女川原子力発電所第2号機 工事計画審査資料	
資料番号	02-他-F-19-0009_改1
提出年月日	2021年3月9日

地下水位低下設備に係る設置変更許可申請書の記載内容との比較表

東北電力株式会社

図 5-11 安全設備の要求性能確保の観点からの整理結果 (Step 9・10)

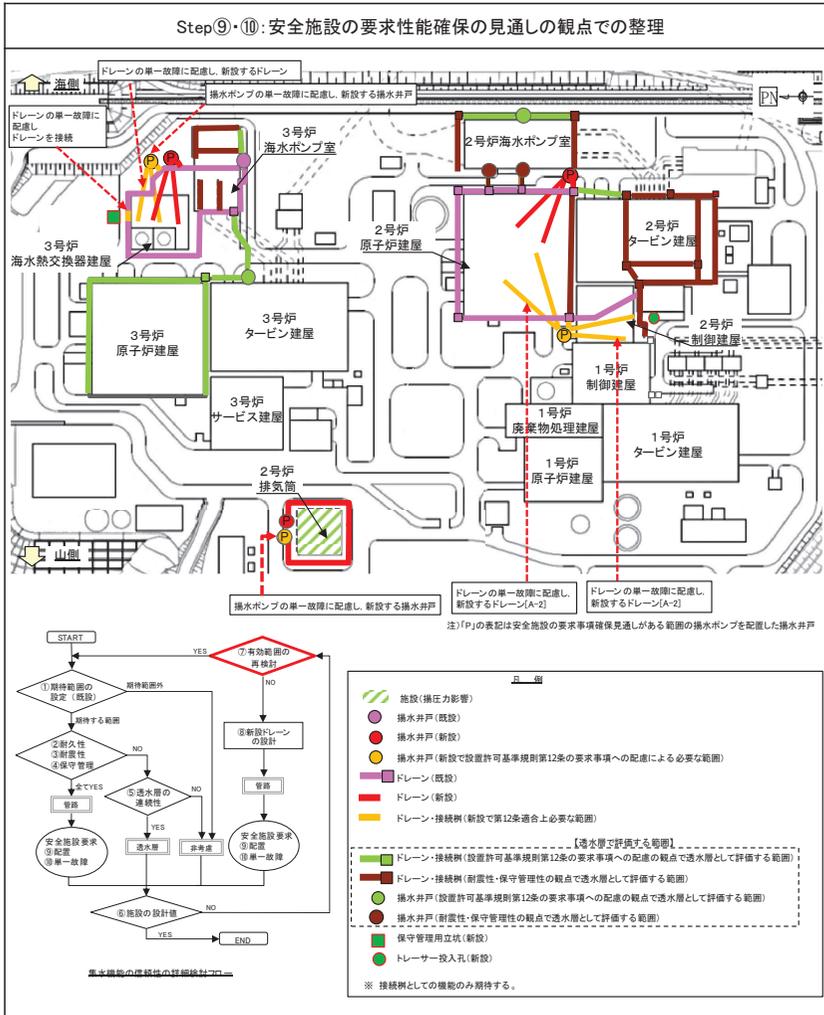
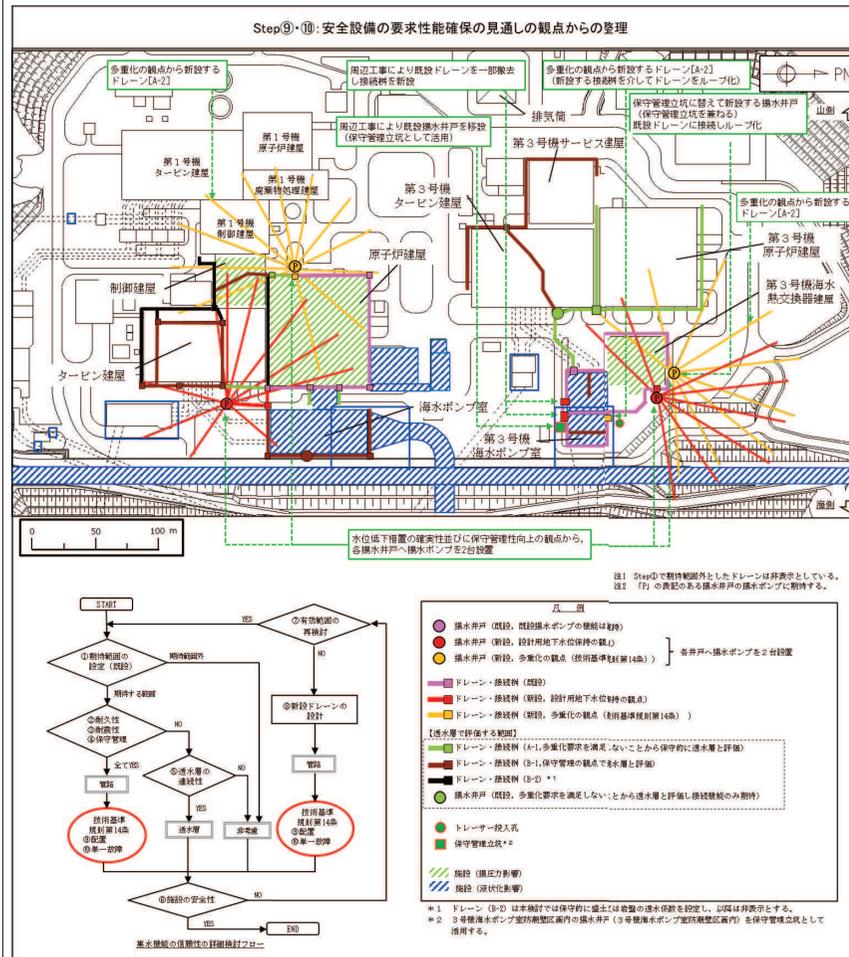
・ 詳細設計を踏まえ具体化した事項  
 (設置変更許可同様、揚水井戸・ポンプの多重化 (各エリア 2 系統設置) 等を行う。なお、詳細設計段階の検討を踏まえ、各揚水井戸へ揚水ポンプを 2 台設置する設計とした旨を記載。)

図 5-12 地下水位低下設備の設定結果（まとめ）

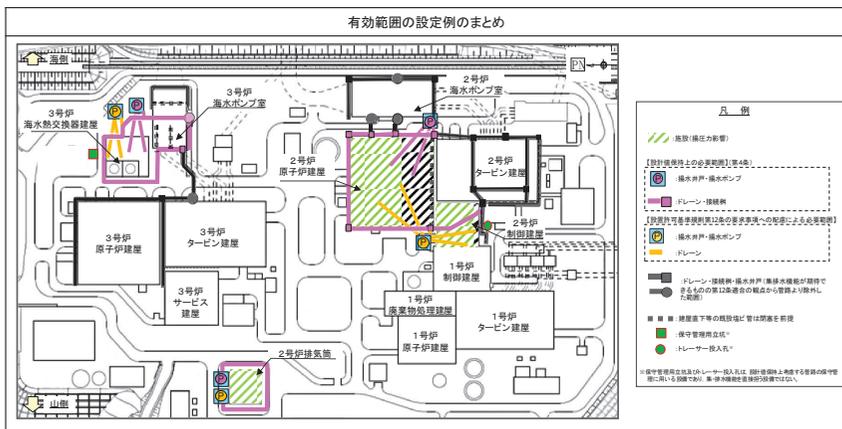
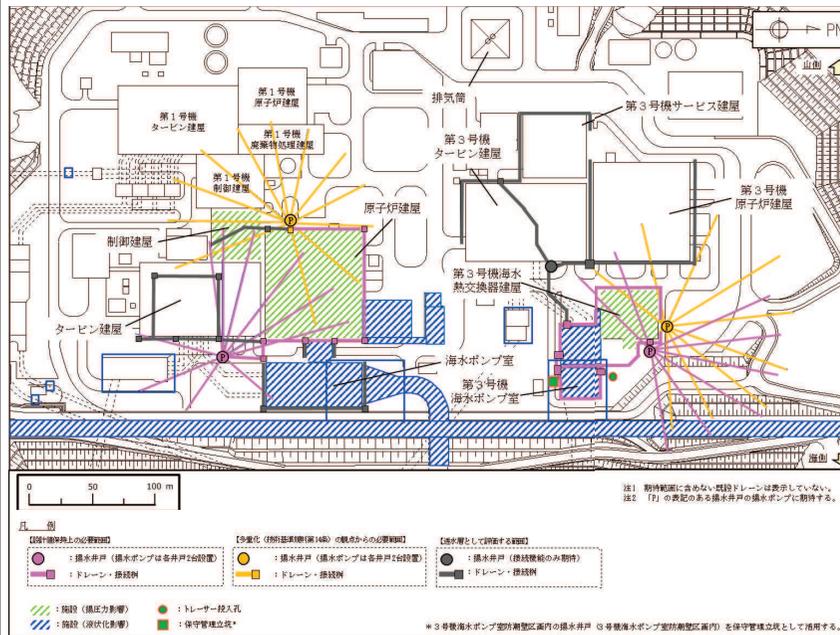
・詳細設計を踏まえ具体化した事項（設置変更許可と同様のフローに基づき工事計画認可における詳細設計（工事計画認可で実施した浸透流解析を含む）も踏まえ検討した結果、設置変更許可よりドレーン配置・構成が変更となっている。）

図 6-3 ドレーン・揚水井戸の平面配置

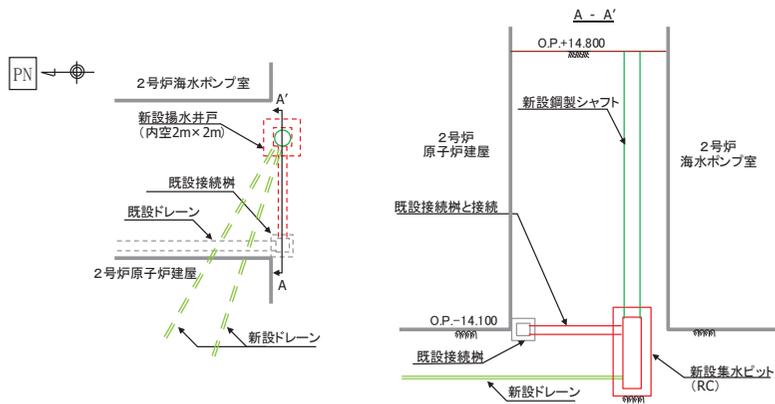
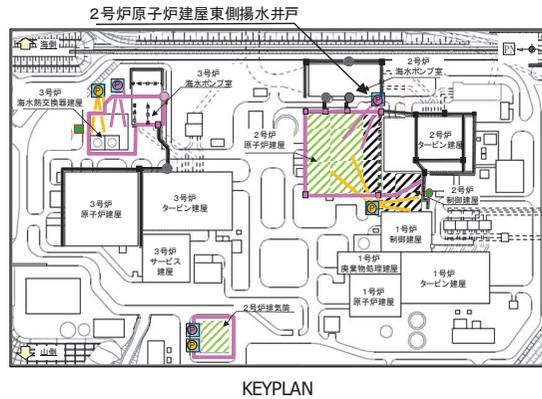
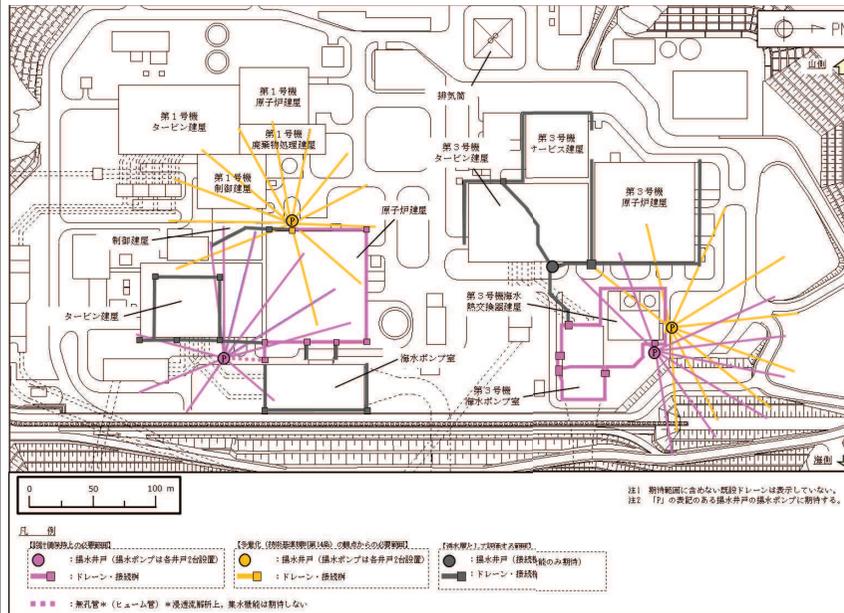
・詳細設計を踏まえ具体化した事項  
 (揚水井戸の位置について詳細検討を行い決定した。)
